IGK.271.04.5.2022

**Odpowiedzi na zapytania do treści SWZ**

dot.: postępowania o udzielenie zamówienia prowadzonego w trybie podstawowym na podstawie art. 275 ust. 1 ustawy z dnia 11 września 2019 r. – Prawo zamówień publicznych (Dz. U. z 2021 r. poz. 1129 z późn. zm.), zwanej dalej „ustawą” pn.: **„Przebudowa drogi gminnej ul. Sosnowej 172548N”**

Dotyczy odpowiedzi na pytanie nr 10

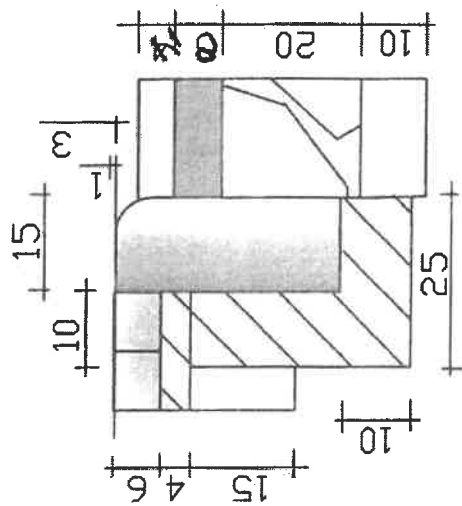
Zwracamy się do Zamawiającego z prośbą o dołączenie szczegółów konstrukcyjnych wykonania ław betonowych pod krawężniki.

**Odp.** Szczegóły na załączonym poniżej rysunku
